# Historische Vereniging Moordrecht

Advies over de Snelle Sluis (benedensluis) te Moordrecht  
aan het Hoogheemraadschap van Schieland en de Krimpenerwaard, de Gemeente Zuidplas en de  
Provincie Zuid-Holland

## BIJLAGE A

**Definitieve reactie van de Monumentencommissie gemeente Zuidplas op 'Onderzoek monumentwaarde benedensluis van de schutsluis te Moordrecht' van bureau Delfgou te Scherpenzeel i.o.v. hhs van Schieland en de Krimpenerwaard, hun concept dd. 11-3-2016**

*Peilschalen boven- en benedensluis*

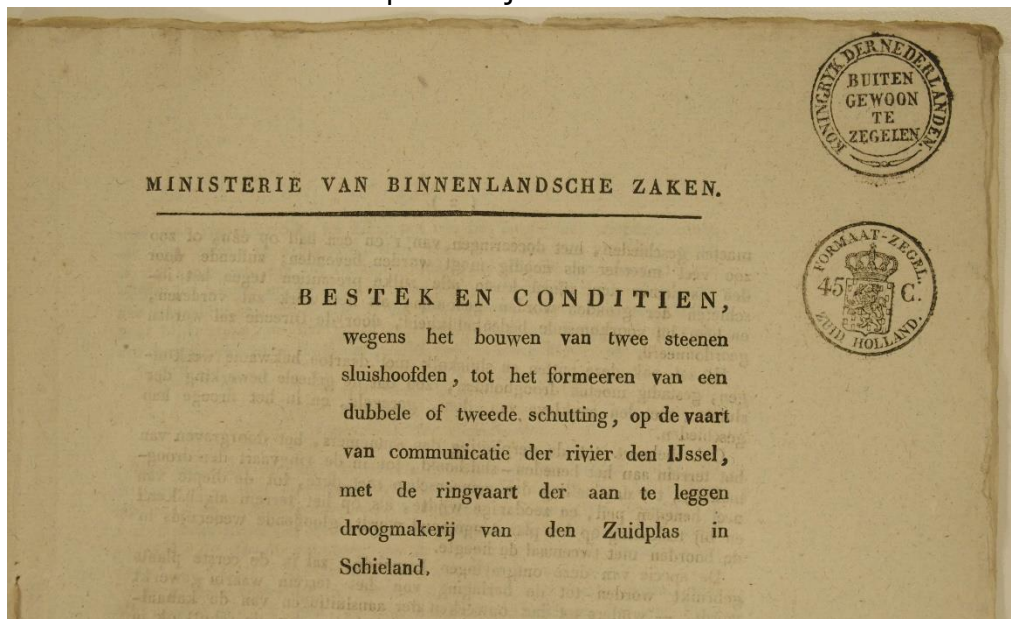
3. De wel gegeven waarderingen in de erfgoedmeetlat (p. 20) zijn navolgbaar, maar zeer ten onrechte is tweemaal een criterium als 'nvt' beschouwd.
  - A4 (belang vanwege bijzondere materiaalgebruik, detaillering, kleurgebruik of de ornamentiek)  
is hoog vanwege een hardstenen peilschaal als ornamentiek én het gebruik van ijsselstenen voor de sluishoofden. (Zuidplaswethouder H. v.d. Torn zei publiek bij een restauratietoespraak bij de (ijssel)steenovens Klein-Hitland dat daarom de beneden-Snellesluis op de monumentenlijst moest komen.) Het onderzoek noemt de steensoort niet eens en noemde plus fotografeerde de peilschaal ook niet! Over de peilschalen van 1829 verschenen recent publicaties van de voorzitter (oud-waterstater) privé.<sup>12</sup> De correcte score zou 5 punten zijn.

*NB De eerste is in 1987 niet bewaard, ook niet als los object en evenmin in situ gewaterpast als basisinformatie voor waterstaatkundig onderzoek!*
